# 改善箇所説明図

## 不具合発生箇所

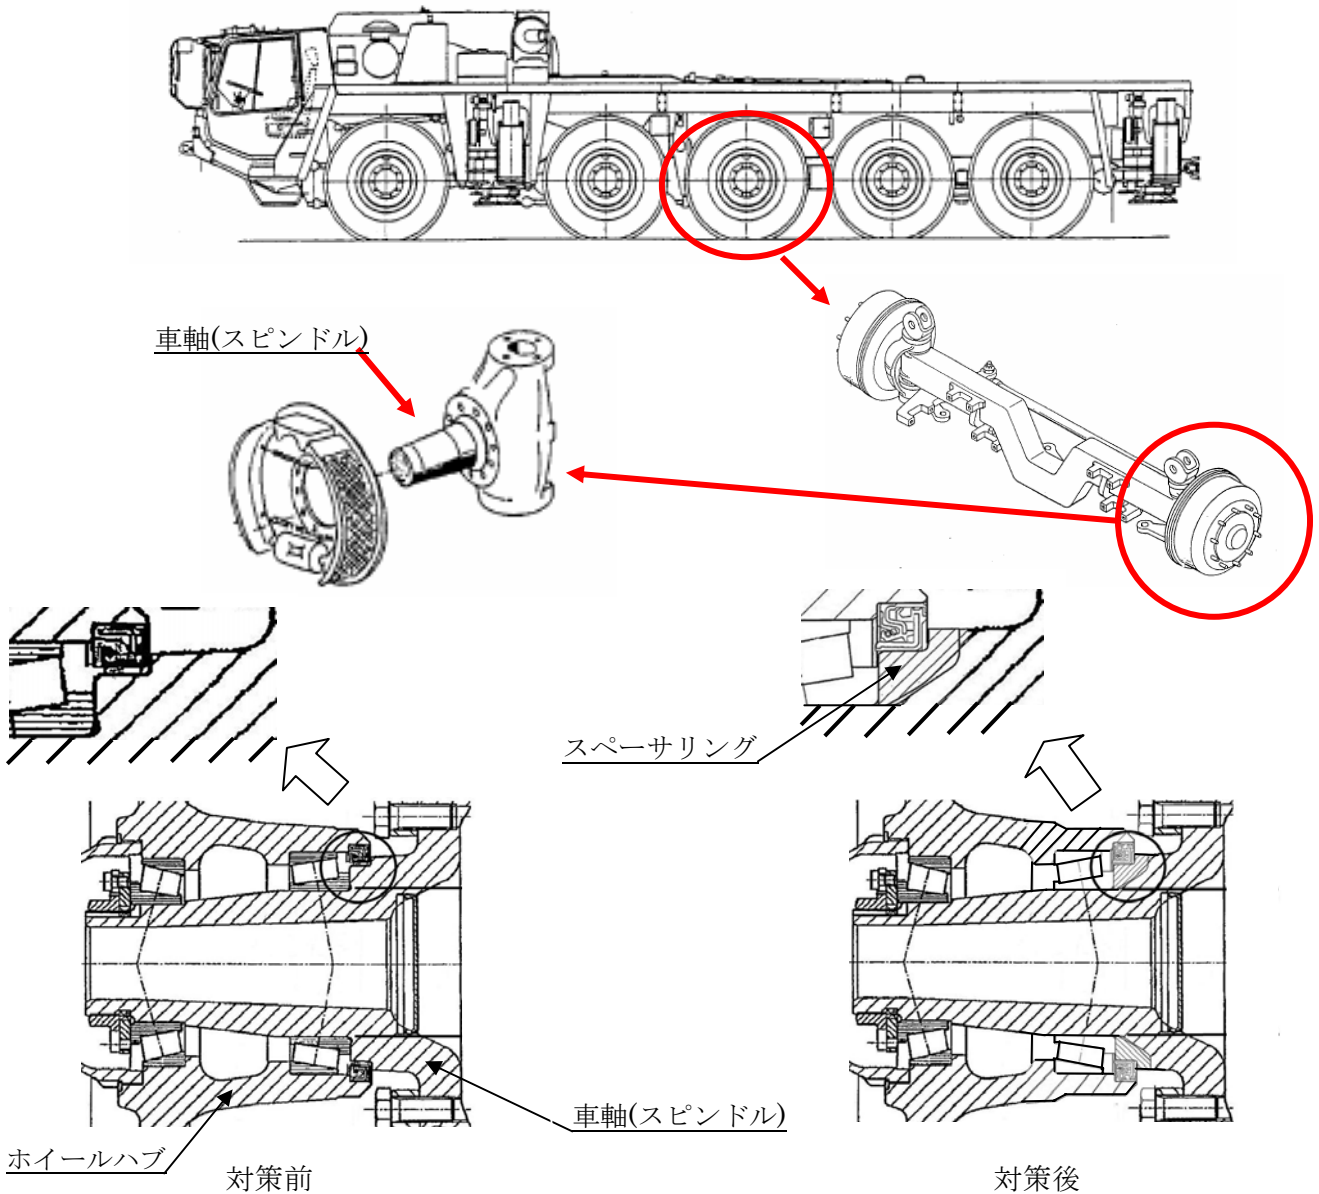
クレーン用台車にクレーン部を装着したままで現場内を移動した場合、第3車軸（スピンドル）部に材料の疲労限を超える応力が発生することがある。そのため、そのまま使用を続けると、当該スピンドルに亀裂が入り、最悪の場合、クレーン部を装着しない状態で一般路走行時に車輪が脱落するおそれがある。

全車両、当該スピンドル部を対策品に交換する。

識別：アクスルハウジング下面に白色のペイントマークをする。
